Emne: SV: Kart VA-ledninger

Emne: VS: Kart VA-ledninger

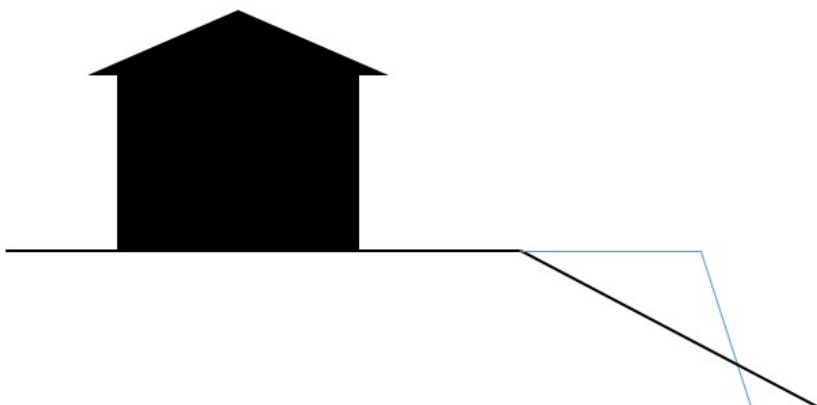
Jeg har ikke så mye erfaring på dette området, men jeg mener:

Skal vi kunne grave oss ned på rørene en gang i fremtiden, bør fyllingsfoten starte på samme nivå som vannledningene, vertfall ikke så mye høyere enn rørene. Se prinsippskisse under.

Svart er eksisterende, blått er nytt terreng.

Prøvegravinger lengre mot huset viser fast berg under ca 30 cm. vegetasjonsdekke. Vi antar at denne går lengre ned og rørgrøftene ligger i sprengt grøft eller en naturlig nedsenkning.

Vedlagt ligger en prinsippskisse der vi ser for oss 2 mulige scenarier. Den første er med løsmasser til UK rør. Da vil det være mulig å anlegge en sjeté direkte på berg eller på løsmasser UK rør slik Martin beskriver. Ved tilfelle nr. 2 er det sprengt grøft og berget er noen titalls centimeter under eksisterende terreng. Da vil vi legge fyllingen direkte på berggrunnen og dermed ikke belaste rørgrøften i det hele tatt.
